STO-Q20-001

令和2年2月27日

核燃料物質の加工施設の変更に関する設計及び工事の方法
についての認可申請書の一部補正について

- (1) 設備撤去に係る設計及び工事に対し、本申請で設工認技術基準との適合性を確認する項目を明確にしたことに伴い、「添付書類1. 申請に係る「加工施設の設計及び工事の方法の技術基準に関する規則」との適合性」及び「添付書類3. 事業変更許可申請書との対応」を追加する。
- (2) 本申請において一時的に移設する設備・機器について、第2加工棟工事に伴う途中段階での移設状況を明確化するための図を追加する。
- (3) その他記載の適正化。

図リ-2-2 屋外消火栓の移設位置 (工事終了時)

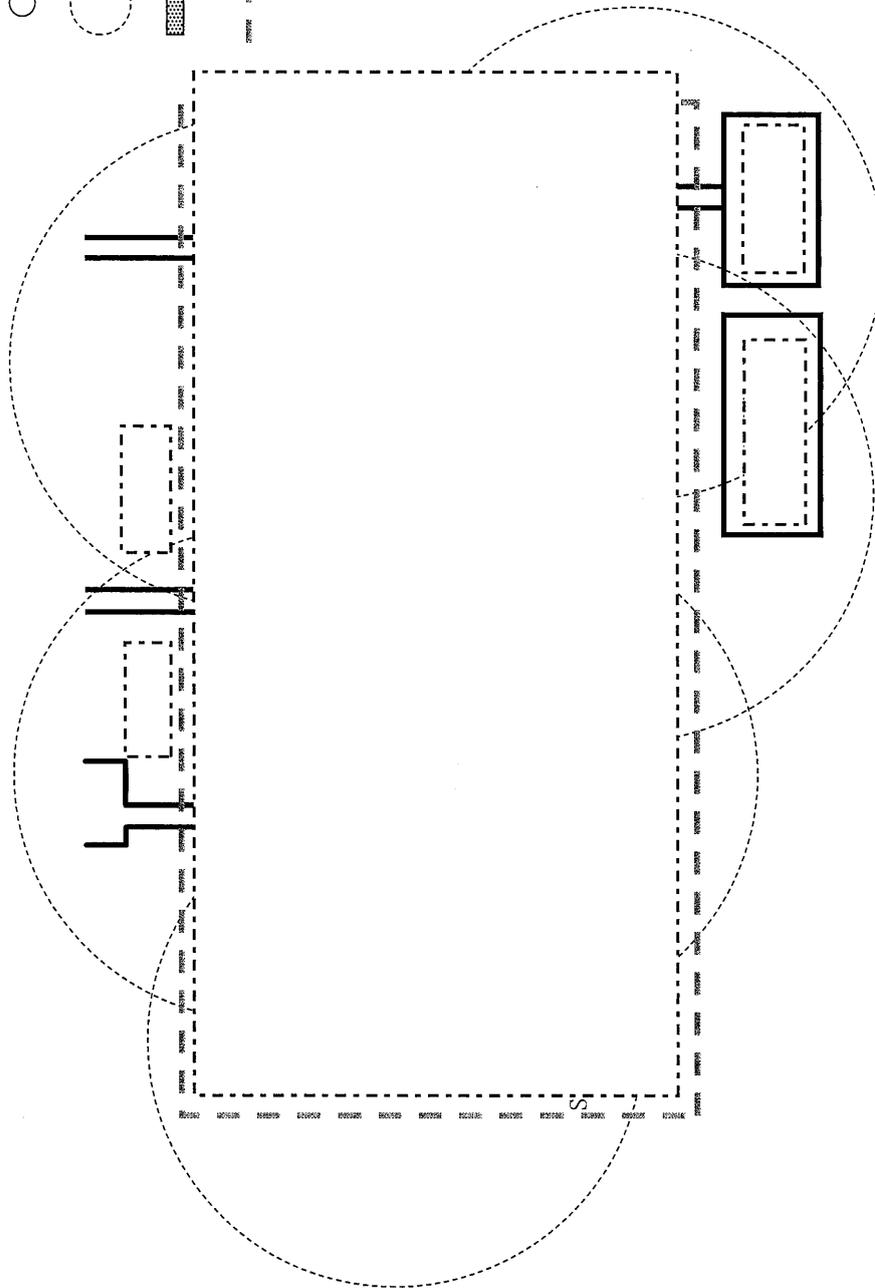
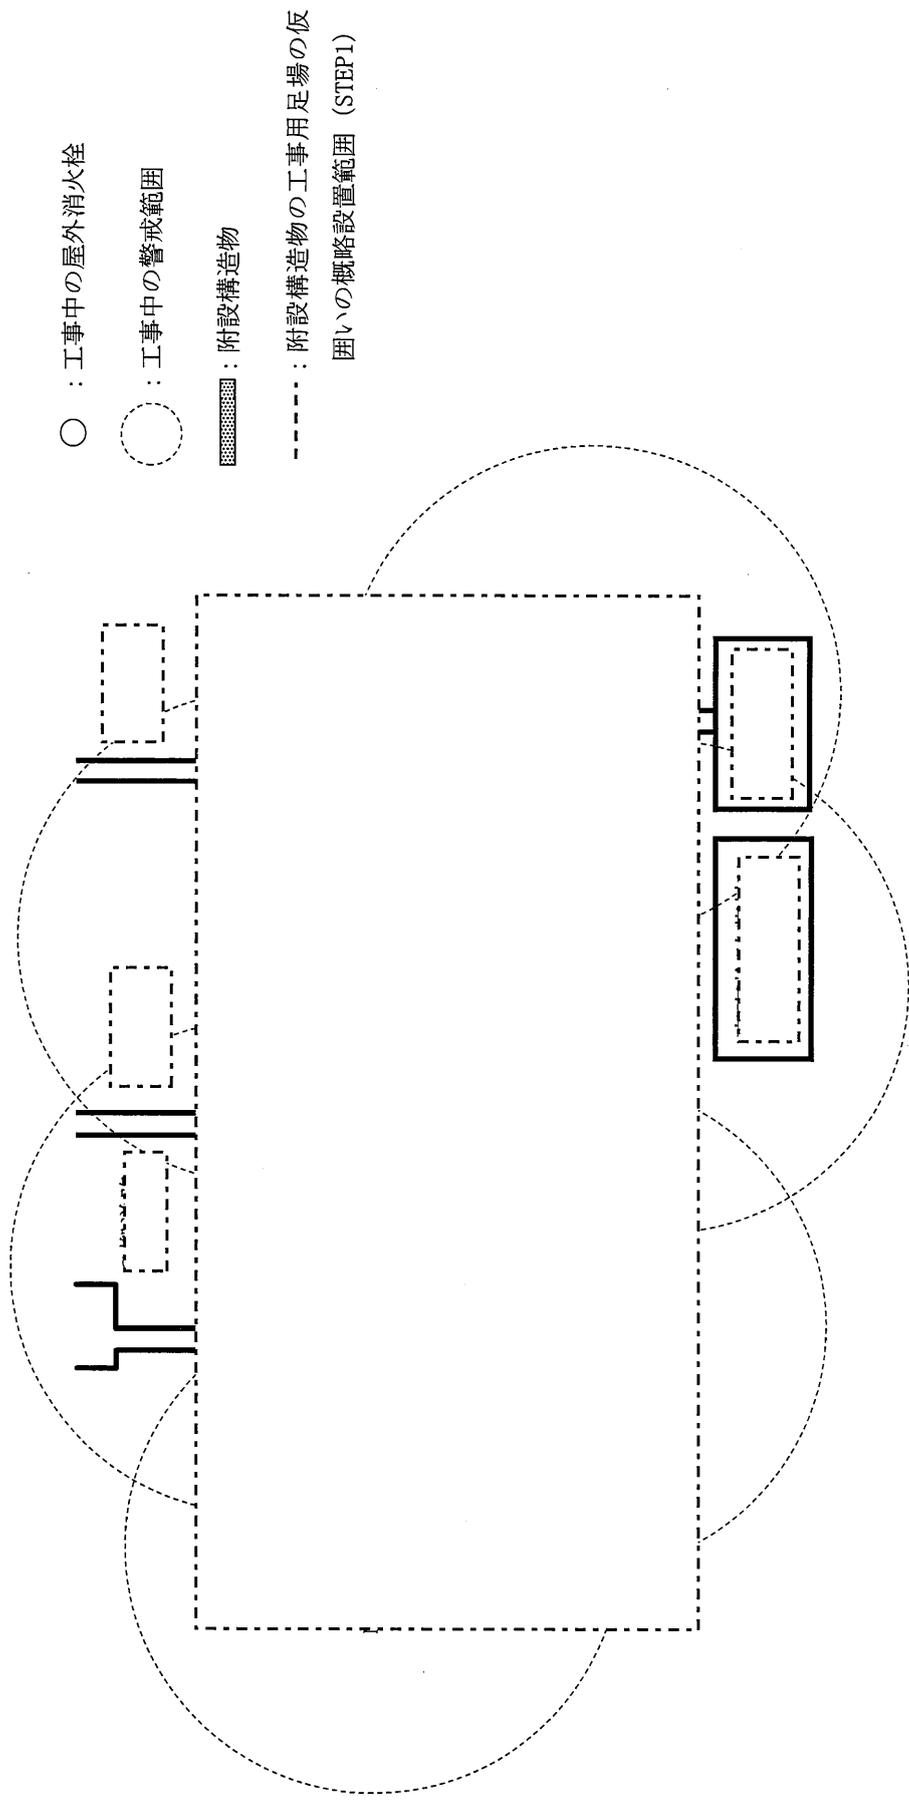
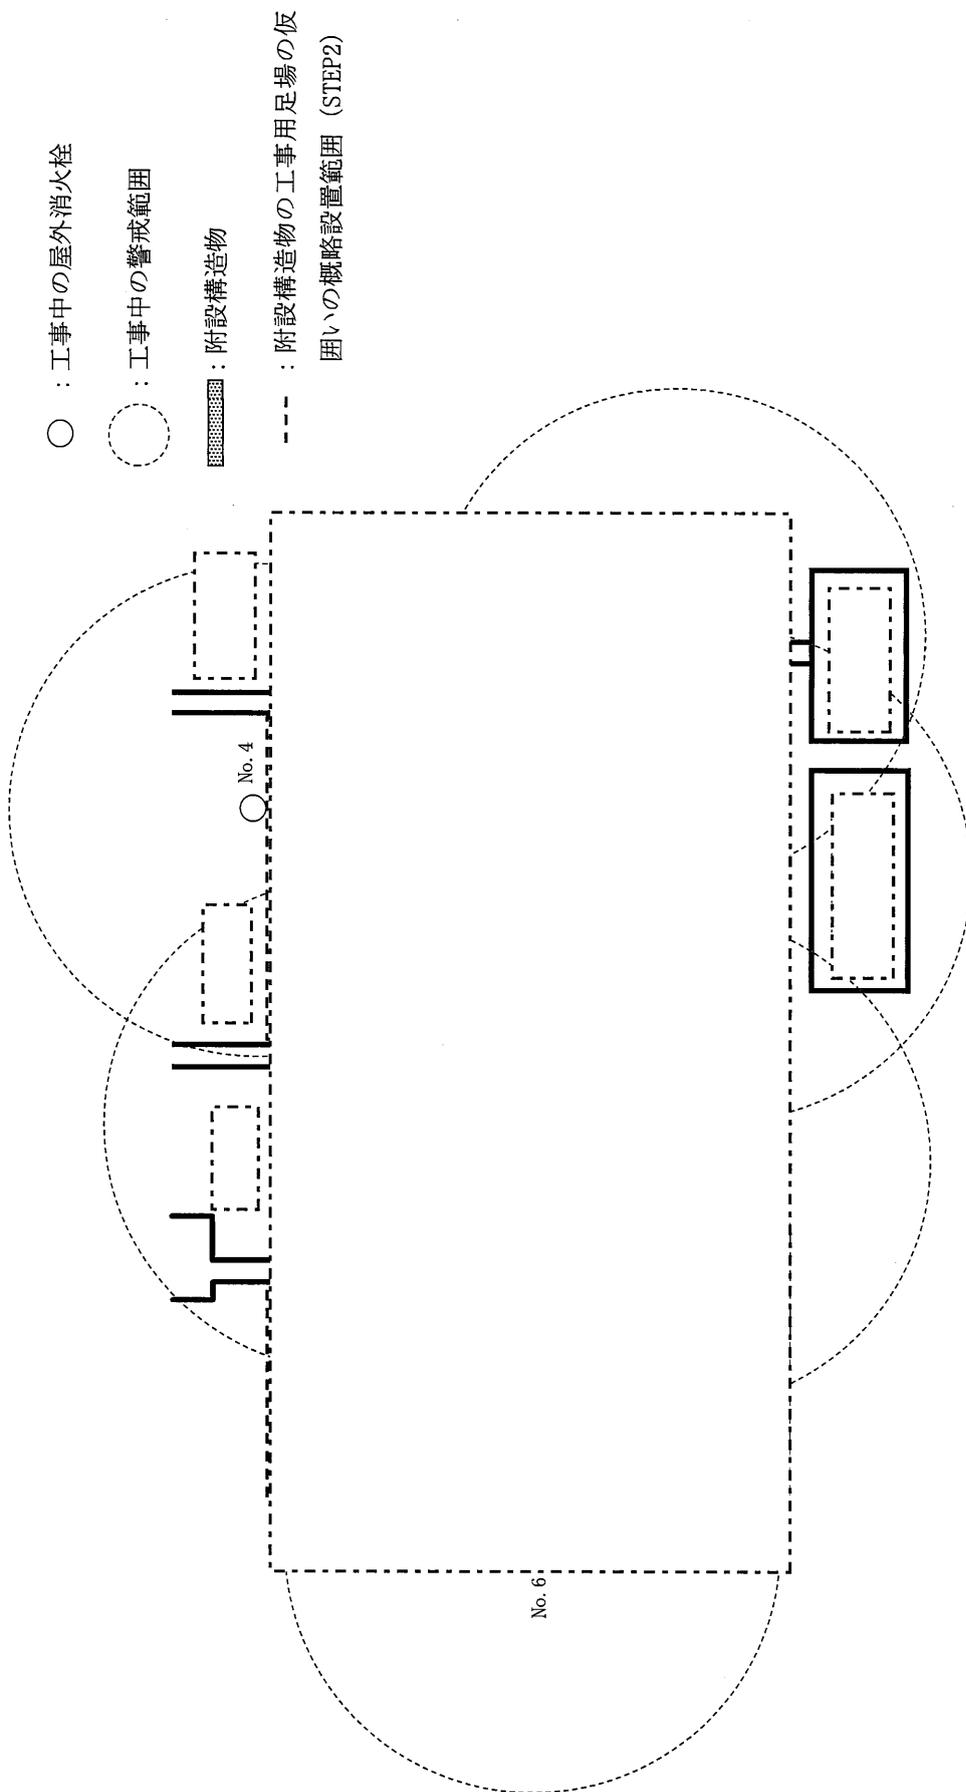
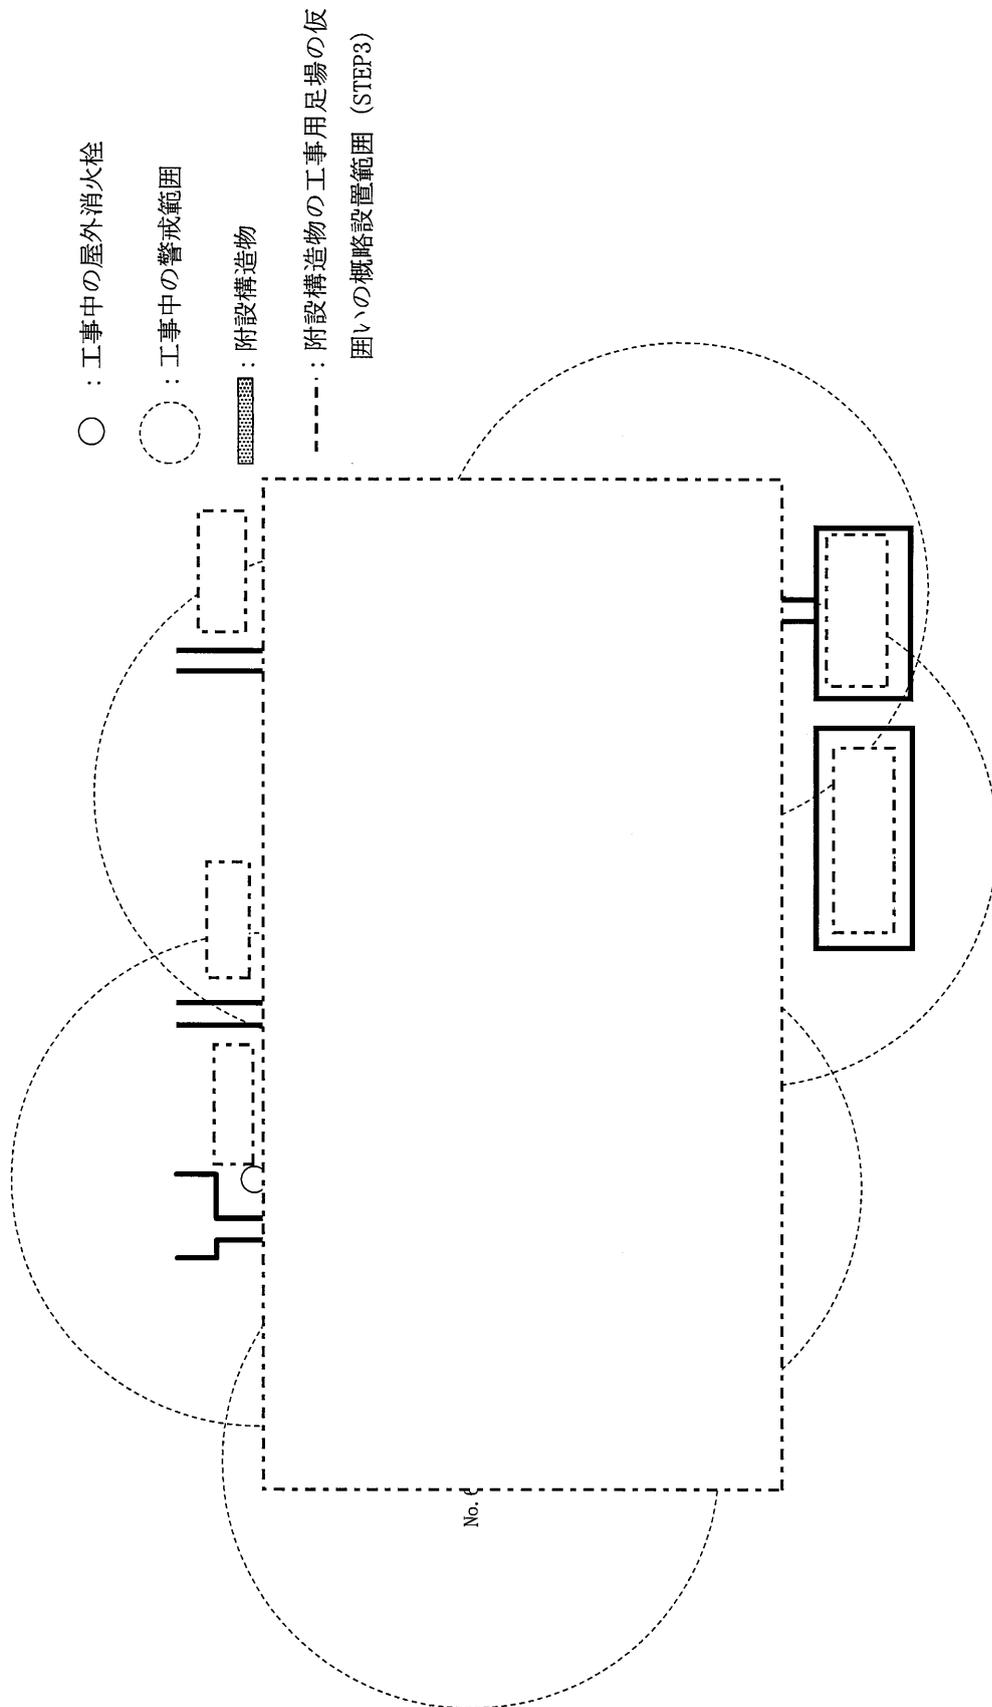
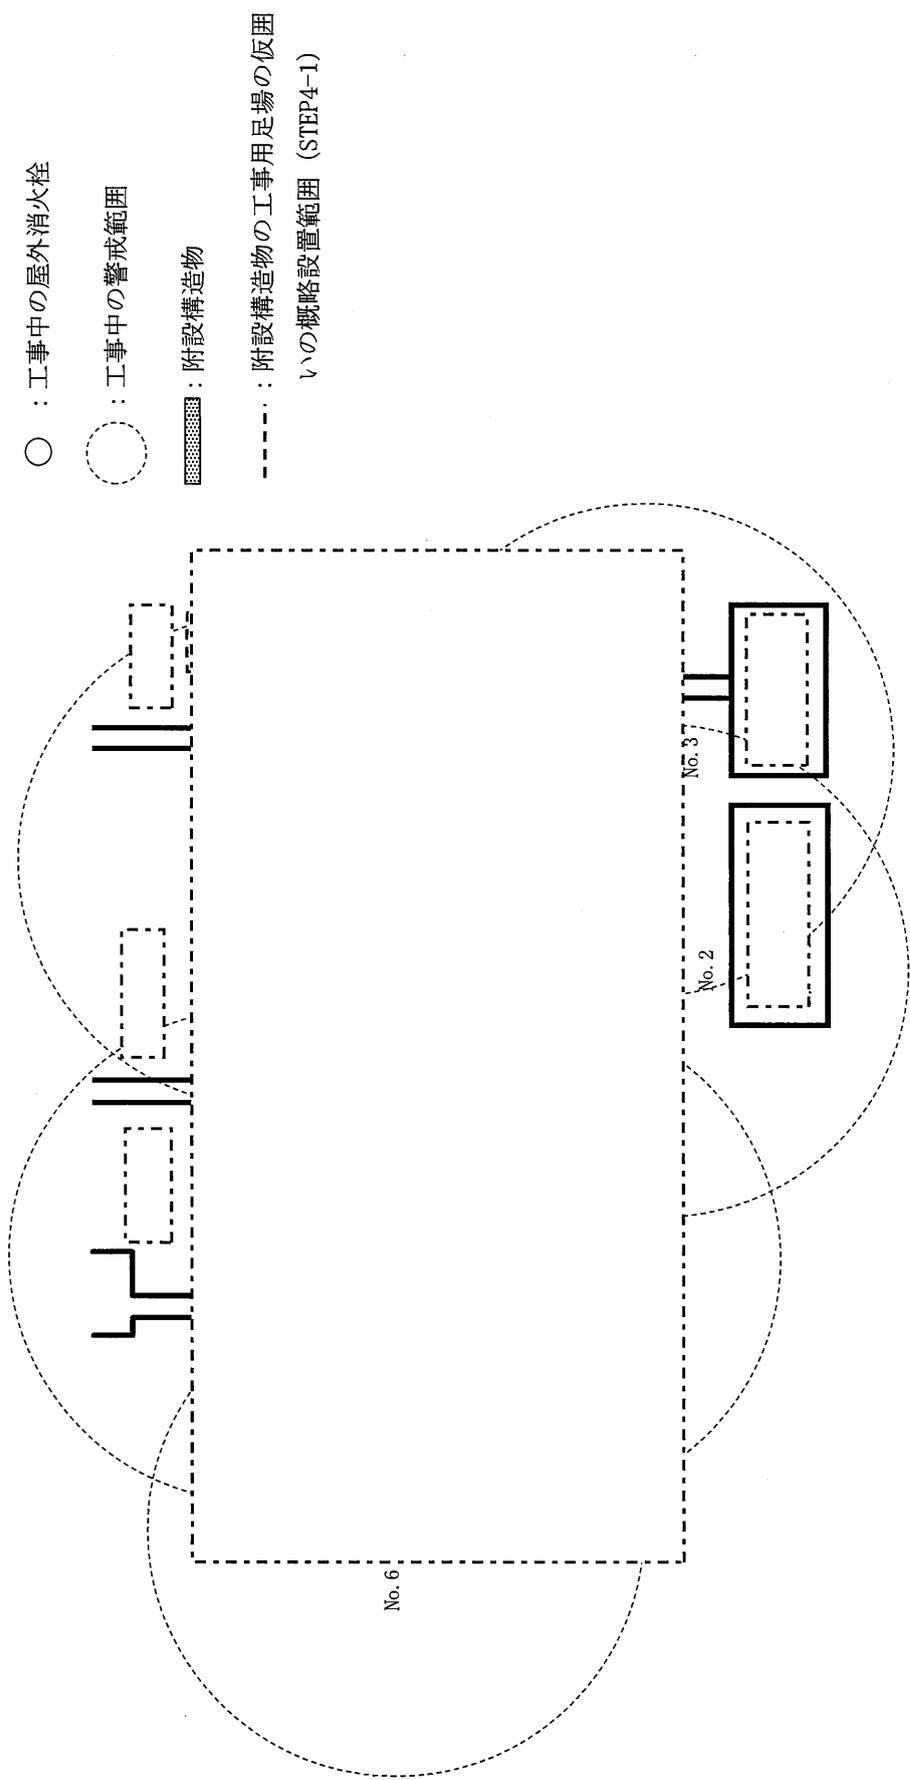
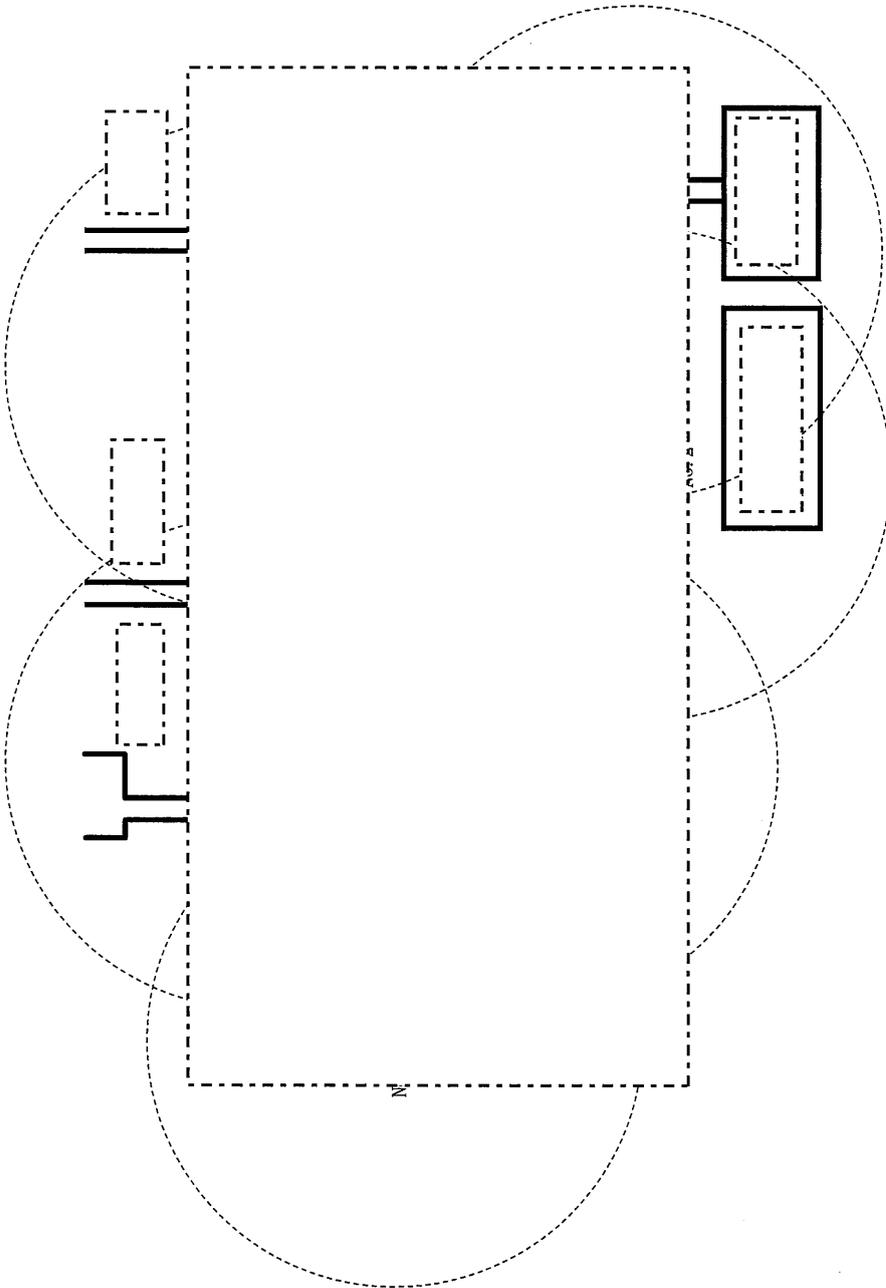
対応する 加工事業 許可	許可番号（日付）	原規規発第1704051号（平成29年4月5日）
	主要な設備及び 機器の種類	消火設備
	許可との対応	設備の構成機器
設備・機器名称		消火設備
設備・機器の区分		本体
設置場所		第2加工棟屋外
機器名		屋外消火栓
変更内容		一時的な移設
台数		一式（一時的な移設は6台）
一 般 仕 様	型式	器具格納式消火栓（汎用品）
	主要な構造材	鋳鉄、鋼
	寸法（単位：mm）	—
	その他の構成機器	連結送水管、防火水槽、配管
	その他の性能	半径40mの警戒範囲
	核燃料物質の状態	—
一時的な移設に伴い維持する 安全機能		屋外消火栓の一時的な移設中においても、公設消防の確認を受けた上で、消火栓の移設位置が火災時の警戒範囲をカバーするようにその機能を維持する。

注) 工事中は、工事を安全に実施するため、附設構造物を設置する周辺に仮囲いを設ける。このため、屋外消火栓を仮囲いの外側などアクセス可能な位置に一時的に移設するが、各屋外消火栓の位置を移動することにより、警戒対象を全てカバーできない状態を維持する。工事中の移設位置を図リ-2-3~図リ-2-7に示す。

図リ-2-8 連結送水管（屋外消火栓の構成機器）の配置図（移設前及び工事終了時）

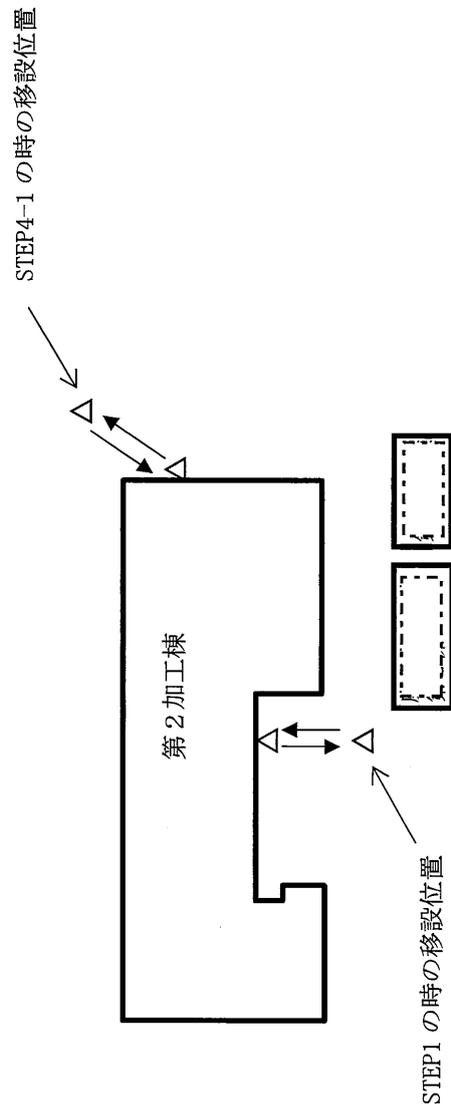
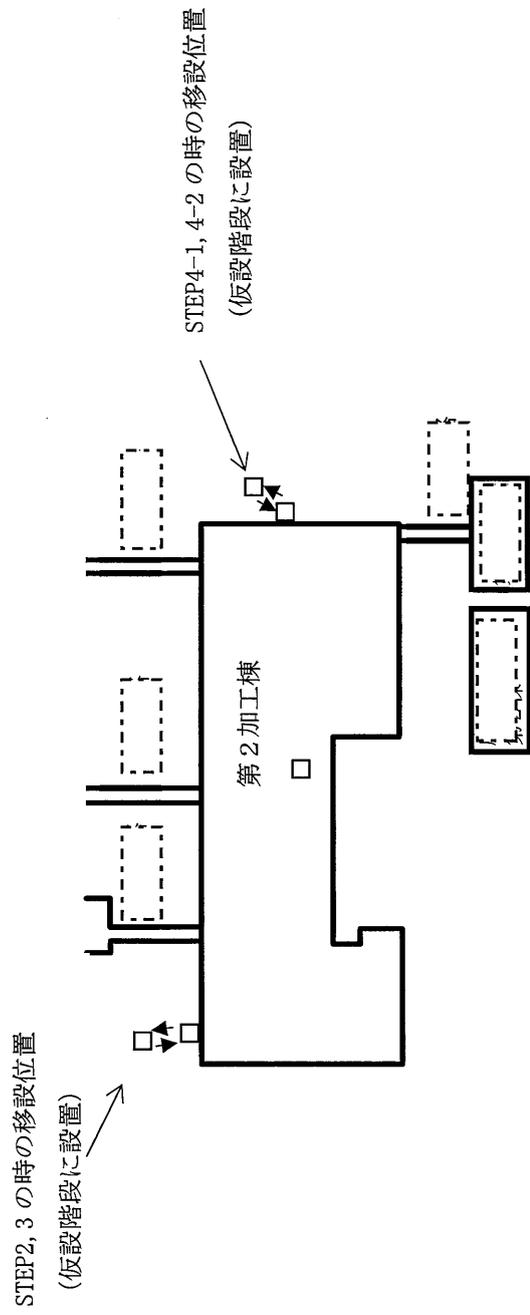
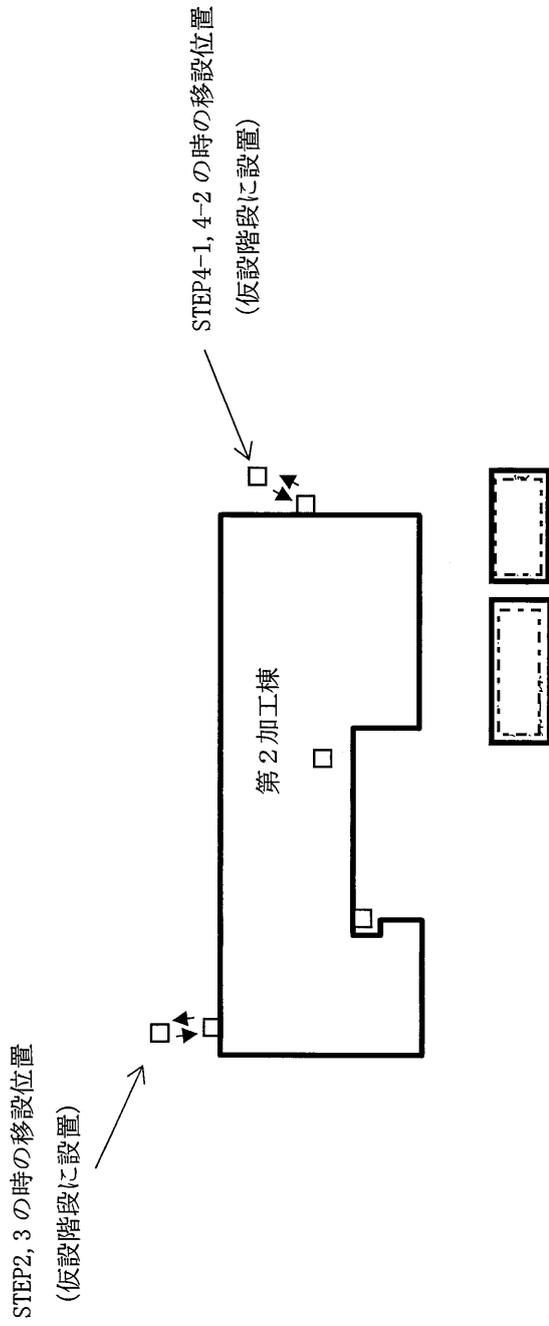
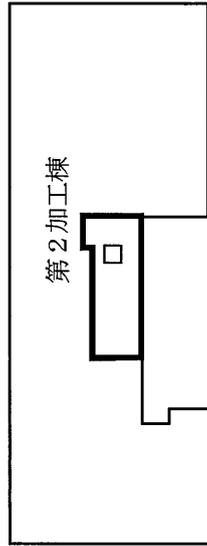
注）工事中は、工事を安全に実施するため、附設構造物を設置する周辺に仮囲いを設ける。このため、1階の連結送水管（送水口）は仮囲いの外側に、また、上階の連結送水管（放水口）も必要に応じて周辺の適切な位置へ移動し仮設する。（図リ-2-9～図リ-2-12参照）
